INFORMACJA NR 2 DLA WYKONAWCÓW

Dyrektor Wojewódzkiego Szpitala Specjalistycznego we Wrocławiu przy ul. Kamieńskiego 73a zgodnie z art. 284 ust. 1 i 2 ustawy z dnia 11 września 2019 r. Prawo zamówień publicznych (Dz. U. z 2024r. poz. 1320 t.j) jako kierownik Zamawiającego przekazuje treść zapytań oraz wyjaśnienia do postępowania pn: „ **PRZEBUDOWA W RAMACH ADAPTACJI, CZĘŚCI POMIESZCZEŃ NA POTRZEBY SALI NADZORU POZNIECZULENIOWEGO WRAZ Z NIEZBĘDNYM ZAPLECZEM W WOJEWÓDZKIM SZPITALU SPECJALISTYCZNYM**”.

Pytanie nr 71 – dotyczy SWZ

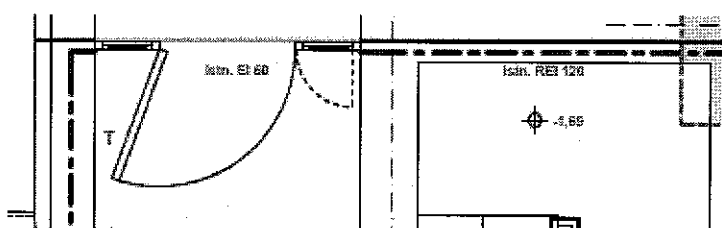
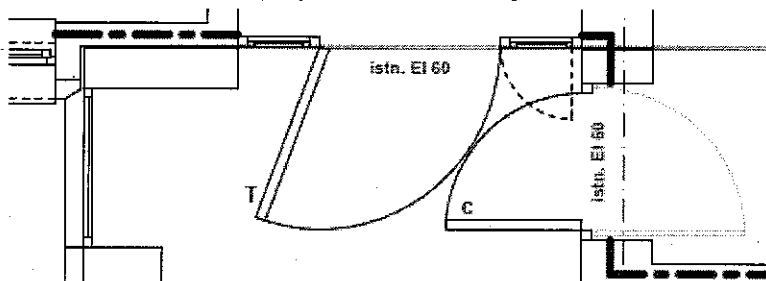
Załącznik 1.2. do Formularza Ofertowego zawiera parametry lampy bakteriobójczej przepływowej naściennej. W pkt. 20 niniejszego załącznika uwzględnia się: „Certyfikat CE jednostki notyfikowanej dla wyrobu medycznego (załączyć)”. Zgodnie z informacjami pozyskanymi od producenta opisanej lampy, nie jest ona wyrobem medycznym. W związku z tym prosimy o wykreślenie wskazanego zapisu.

Odpowiedź: Odpowiedź znajduje się w niniejszej informacji w odpowiedzi na pytanie nr 18
